## DODATEK č. 3

název akce: Realizace stavby návštěvnického střediska CHKO Litovelské Pomoraví "Dům  
přírody Litovelského Pomoraví"

## Změnový list / protokol o návrhu změny díla č. 2

## Změnový list / protokol o návrhu změny díla č. 3

SEUMAKON AREAL - RAJSKA' ZAHRAVA - ZMĚNY - VYEMKA 2

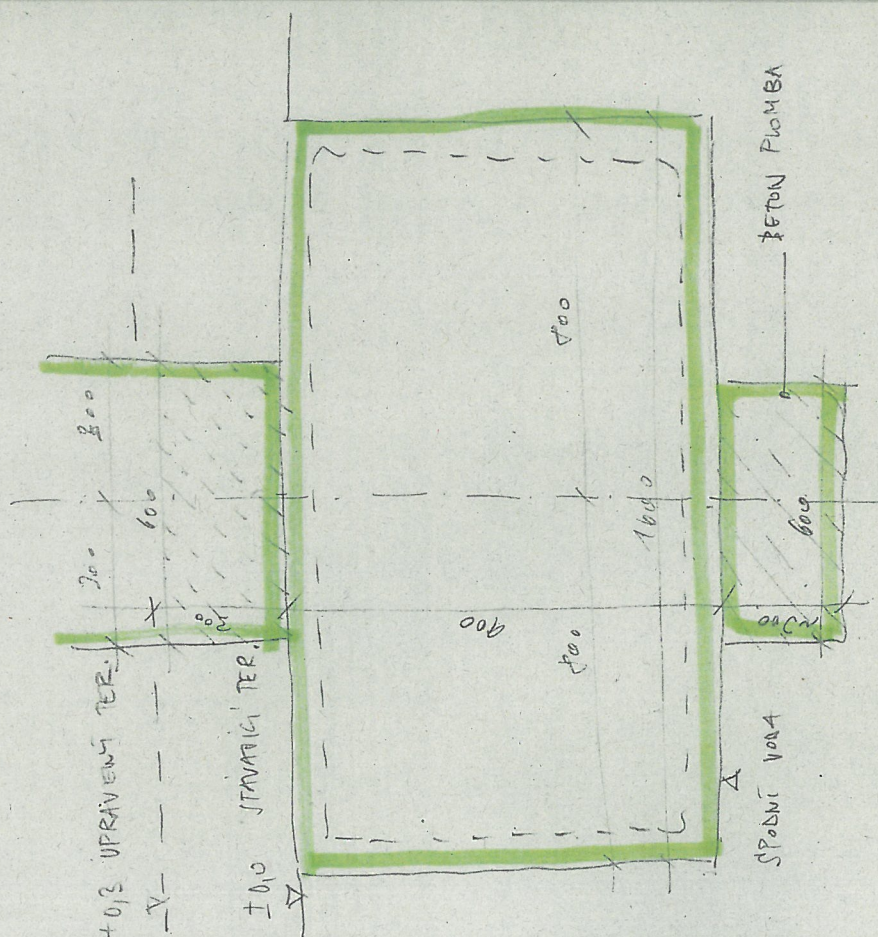
<b>Změnu vyvolal:</b> Zhotovitel	<p><b>Popis změny:</b>                  Při výkopových pracích byla zastížena hladina podzemní vody v úrovni 30 cm nad uvažovanou základovou spárou. Při laboratorních zkouškách bylo navíc zjištěno, že se jedná o vodu středně agresivní vůči betonovým konstrukcím. Vzhledem k této nové vzniklým situacím, bylo dohodnuto, že založení objektu Rajská zahrada bude muset být provedeno nad hladinou podzemní vody. Do úrovně výšky hladiny spodní vody se provede v šíři 60 cm betonový základ pro zkvalitnění podloží a zamezení spodní vody. Nad touto betonovou plombou bude proveden základ stavebního objektu v šíři 1,2 m a výšce 90cm do úrovně stávajícího terénu po obvodu vyztužen svařovanými sítěmi. Nad úroveň terénu bude základ nadbetonován ve výšce 30 cm a sítě budoucí obvodové zdi objektu.</p>															
<b>Způsob projekčního zpracování:</b>	zápis do SD dodatek PD dokumentace skutečného provedení jiný

POZNÁMKA: BETON C 30/37 - X3 - XAZ - XF1

UJATU DLE PŮVODNÍHO KAVRITU ZE 03/2013
